東京電力株式会社

福島第二原子力発電所 4 号機

耐震安全性に係る中間報告の評価について

原子力安全・保安院

図ー7 福島第二4号機 原子炉建屋の地震応答解析モデル

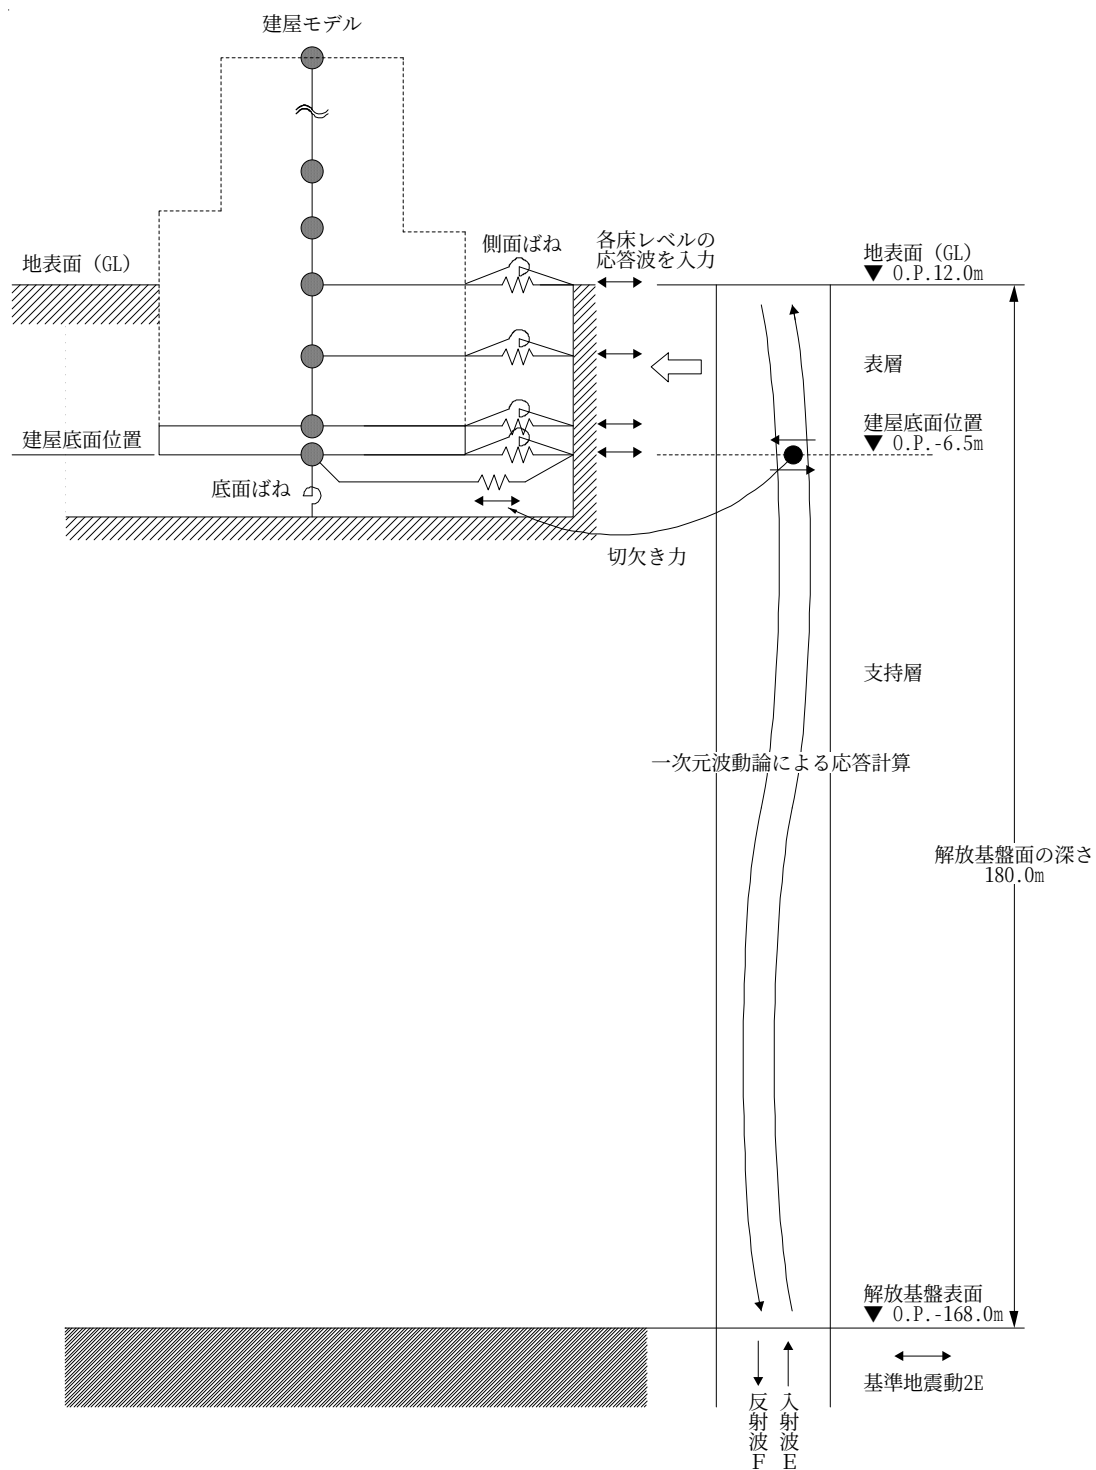
水平方向の地震応答解析モデルについては、既往評価におけるモデルに対して、最新の知見及び基準等を反映したモデルに変更していることから、モデル化や物性の設定に係る変更点の詳細について検討した。

その検討結果に基づき当院は、変更点として、建屋-地盤連成系モデルを格子型モデルから埋込み SR モデルに変更したこと、それに伴い、水平方向及び回転方向の地盤ばねの剛性及び減衰の評価方法を変更し、特に地盤ばねの減衰について、水平方向の減衰として各モードで表層部を 8%、岩盤部を 5%及び回転方向の減衰として各モードで 10%の評価から、JEAG4601-1991 追補版を基に近似法による減衰係数をモード減衰に等価な建屋の減衰マトリクスに後から組み込む評価に変更したこと、RC 造部の剛性について、コンクリートの設計基準強度による評価からコンクリートの実強度による評価に変更したことを確認した。

原子炉建屋の水平方向の地震応答解析モデルにおいて側面地盤ばねの評価手法として、JEAG4601-1991 追補版に例示された NOVAK の方法を適用したことについては、原子炉建屋が地表から基礎下端まで 18.5m 埋め込まれ、その周辺にタービン建屋及びコントロール建屋（一部）が隣接し、原子炉建屋の地下部側面と地盤がほぼ 3 面（接地している側面の面積比率は 70.4%）で密着しているが、既往の研究⁽¹⁶⁾において、軟岩サイ

トを対象に 20m 及び 40m の埋込み深さ毎にそれぞれ側面地盤に関して 1 面～全面の接地の計 12 ケースについてパラメータスタディされ、20m の埋込み深さで振動方向に正対する 1 面を含む、ほぼ 3 面が側面地盤に接地していれば、伝達特性及び減衰特性の観点から全 4 面が埋め込まれている場合とほぼ同等とみなせるとの知見が得られていることを踏まえ、埋込み部分の建屋側面の地盤ばねの評価に NOVAK の方法を適用して支障がないことを確認した。なお、側面回転ばねについては、建屋の回転（ロッキング）変形に伴う側面地盤の抵抗（摩擦力）を評価するために考慮しているが、側面回転ばねの有無をパラメータとしたパラメータスタディを実施した結果から、側面回転ばねの有無が水平方向の建屋応答に与える影響は小さいことを把握した。

原子炉建屋の水平方向及び鉛直方向の地震応答解析モデルの物性のうち、RC 造部の剛性を評価する際に用いるコンクリート強度については、新潟県中越沖地震に対する柏崎刈羽原子力発電所の健全性評価において、コンクリートの実強度により RC 造部の剛性を求め、より実状に近づけることで概ね地震観測記録を再現できるという知見が得られたとして、過去に原子力発電所内で実施されたコンクリート健全性評価及び建築設備点検等における圧縮強度試験結果から推定した実強度として、圧縮強度のばらつきや同程度の設計基準強度でデータ量が豊富な福島第一原子力発電所の実強度の設定値を考慮し、平均値を下回る値を採用していることを確認した。RC 造部の剛性評価に用いるコンクリート強度をパラメータとしたパラメータスタディを実施した結果から、コンクリート強度について実強度として設定した値か設計基準強度かで水平方向及び鉛直方向の建屋応答に与える影響は小さいことを把握した。

構造 A サブグループでは、既往評価から水平方向の地震応答解析モデルを変更したことによる影響について、耐震安全性評価の地震応答解析モデルに、既往評価における入力地震動である、旧指針に基づく基準地震動 S_2 （以下「 S_2 地震動」という。）を入力とした地震応答解析を実施し、既往評価の結果または基準地震動 S_s による耐震安全性評価の結果と比較した。その結果に基づき当院は、 S_2 地震動を耐震安全性評価の地震応答解析モデルに入力した場合と既往評価の最大応答加速度はほぼ同等となっており、地震応答解析モデルの設定方法や入力方法を変更したことによる応答解析結果の違いが比較的小さいことを把握した。さらに、構造 A サブグループでは、既往評価から地震動を変更したことによる影響について検討した。その検討結果に基づき当院は、基準地震動 S_s を入力した場合の最大応答加速度分布が、 S_2 地震動を入力とした場合の約 2 倍

以上となっており、建屋-地盤連成系の一次固有周期の 0.45 秒前後における双方の入力地震動の加速度応答スペクトルの関係と整合的であることを把握した。これらの結果から、建屋応答に与える影響については、地震応答解析モデルの設定方法や入力方法の変更よりも、入力地震動の変更の方が相対的に大きいことを確認した。

また、構造 A サブグループでは、新潟県中越沖地震を踏まえ、床などの柔性を考慮した解析あるいは地震観測記録に基づいた解析などにより、耐震バックチェックで用いた水平方向の地震応答解析モデルによる耐震安全性評価に問題がないことを検討した。その検討結果に基づき当院は、福島第二原子力発電所において、2008 年 6 月 14 日の岩手・宮城内陸地震（M7.2）の際に、建屋の応答としてはひずみが極めて小さい領域であるが観測記録（基礎版上の水平方向で約 20Gal 程度）が得られており、この観測記録のうち基礎版上の観測記録を入力とし床などを剛としたモデル（以下「床剛モデル」という。）によるシミュレーション解析結果から、床剛モデルによる解析結果と観測記録が概ね整合していることを確認した。さらに、前述の地震による観測記録を入力とし床などの柔性を考慮したモデル（以下「床柔モデル」という。）によるシミュレーション解析結果から、床柔モデルによる解析結果が床剛モデルによる解析結果と概ね良い対応を示し、床柔モデルの場合であっても、柏崎刈羽原子力発電所 4 号機の間階位置で見られたような応答性状（クレーンガーダ直交方向にシェル壁とボックス壁（内壁、外壁）とが異なる応答性状を示し、シェル壁の応答値が相対的に大きくなる傾向が大きいこと）が、建屋の応答性状として現れていないことを確認した。以上より、当院は、新潟県中越沖地震を踏まえても耐震バックチェックで用いた水平方向の地震応答解析モデルによる耐震安全性評価に問題がないことを確認した。

構造 A サブグループでは、RC 造部の減衰定数を 5%としていることの妥当性について、建屋と地盤のそれぞれの減衰の設定方法と運動方程式における粘性減衰系マトリクスの構成方法に係る検討を行った。その検討結果に基づき当院は、建屋の減衰を振動数に対して一定とし、地盤ばねに与える減衰を除いた建屋のモード減衰をひずみエネルギーに比例するものとして求めた上で、これに等価な建屋の粘性減衰系マトリクスを構成させていること、地盤ばねの減衰として、JEAG4601-1991 追補版による相互作用ばねの評価に基づき粘性減衰係数を設定していること、建屋の粘性減衰系マトリクスと地盤の粘性減衰係数を併せて建屋・地盤連成系の粘性減衰マトリクスを構成させていることを確認した。これらを踏まえ、構造 A サブグループでは、各次モードの振動数に応じた地盤の減

衰定数を算定し、全体系の各次の振動数における建屋及び地盤それぞれのひずみエネルギーの比率に応じたモード減衰（全体系のひずみエネルギー比例型モード減衰定数）を算定し、それらの比較検討を行った。その検討結果に基づき当院は、原子炉建屋の水平方向の地震応答解析モデルについて、全体系の減衰に対して地盤の逸散減衰の占める割合が相対的に高く、建屋の減衰の占める割合が相対的に低い傾向が現れていること（福島第二原子力発電所が比較的軟質な岩盤上に設置され周辺地盤に埋め込まれていることと整合的）を確認した。また、RC 造部の減衰定数をパラメータとしたパラメータスタディを実施した結果から、RC 造部の減衰定数が 5%か 3%かで水平方向及び鉛直方向の建屋応答に与える影響は小さいことから、建屋・地盤を含めた全体系の減衰の中で RC 造部の減衰定数を 5%と設定して支障無いものと判断した。

以上のことから、当院は、東京電力が作成した原子炉建屋の水平方向及び鉛直方向の地震応答解析モデルは妥当なものと判断した。

図－8（2） 福島第二4号機 原子炉建屋の入力地震動の評価法（鉛直方向）

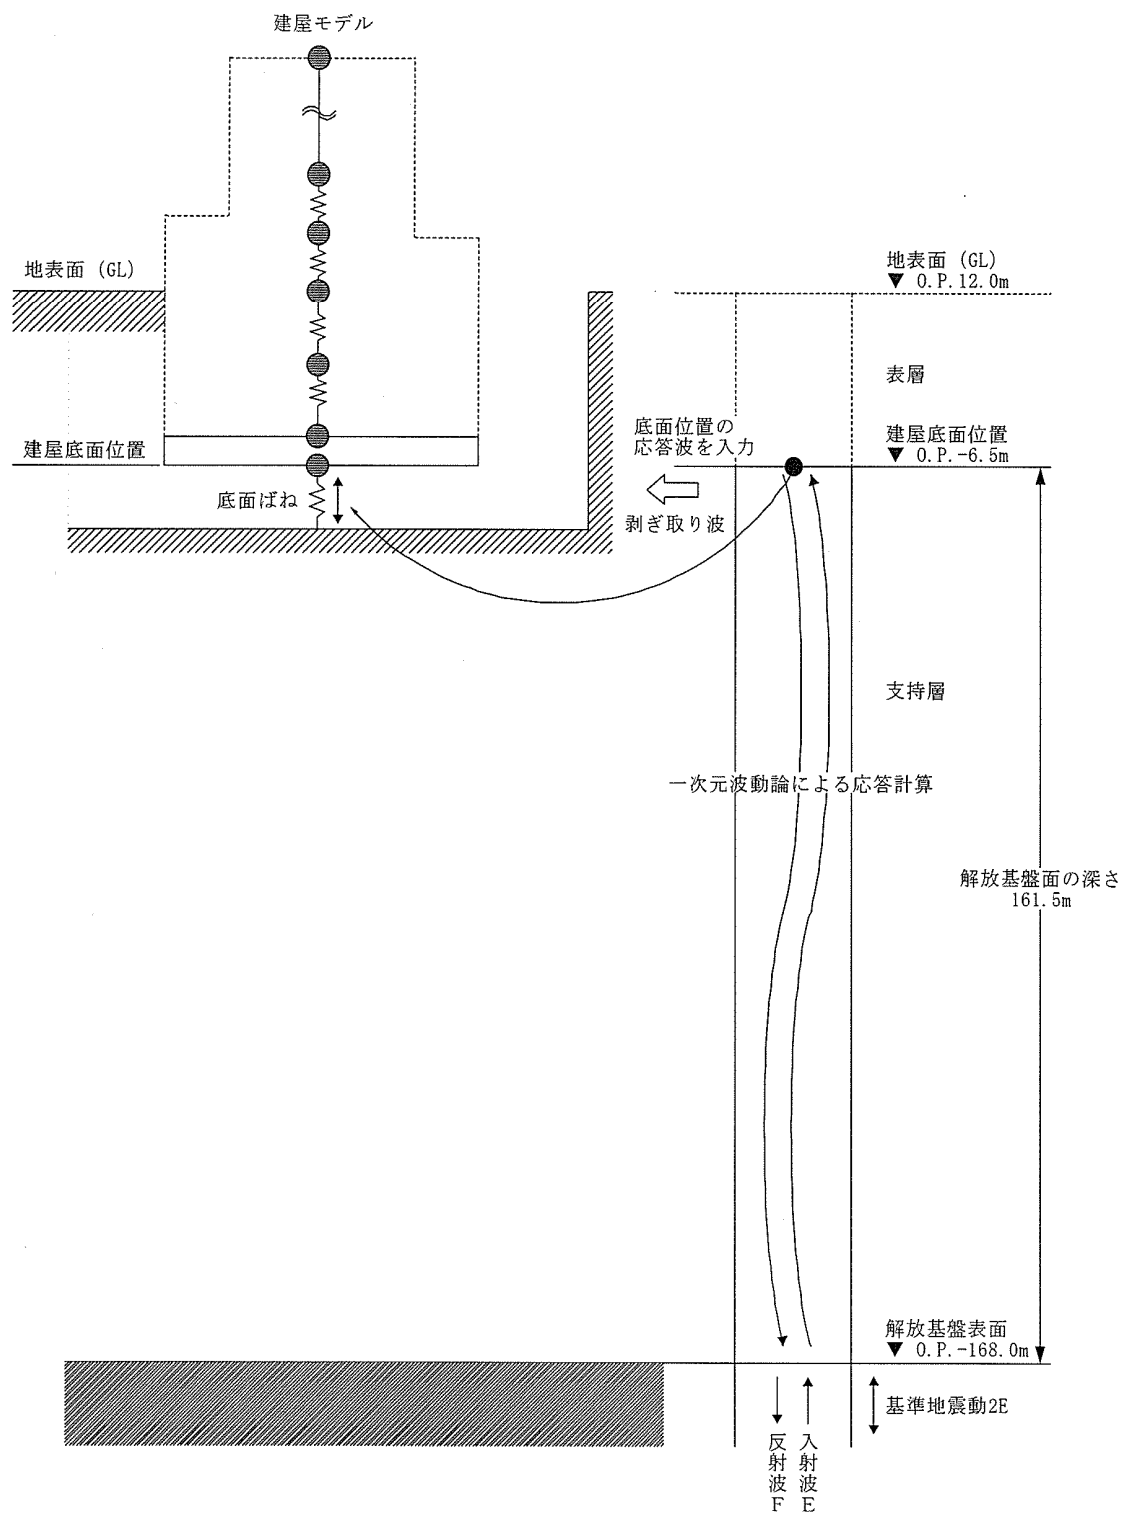
構造 A サブグループでは、東京電力による原子炉建屋の水平方向の入力地震動の評価の妥当性について検討した。その検討結果に基づき当院は、地盤モデルが、地盤調査結果を踏まえた地盤の剛性、減衰等を基に、基準地震動 Ss による応答ひずみに応じて設定されていることを確認した。

また、構造 A サブグループでは、福島第二原子力発電所の敷地内で比較的大きな加速度を観測した 2003 年 5 月 26 日の宮城県沖の地震(M7.1)による観測記録（4 号機原子炉建屋の炉心位置から約 550m 離れた地点の地中（解放基盤表面位置）観測記録）を用いた一次元波動論によるシミュレーション解析を実施し、入力地震動評価法の検証を行った。その検討結果に基づき当院は、最大加速度値について、NS 方向、EW 方向とも解析結果は観測記録にほぼ対応していること、鉛直方向の解析結果は観測記録に比べ大きめの値を算定していることを確認した。なお、鉛直方向の解析結果が観測記録に比べ大きめの値を算定することについては、軟岩サイトの弾性係数や減衰の評価方法等の要因が考えられるが、要因の詳細な分析とその絞り込み等、精度向上に向けた取り組みについては、今後の研究課題と考えられる。

以上のことから、当院は、東京電力が作成した原子炉建屋の水平方向及び鉛直方向の入力地震動の評価は支障ないものと判断した。
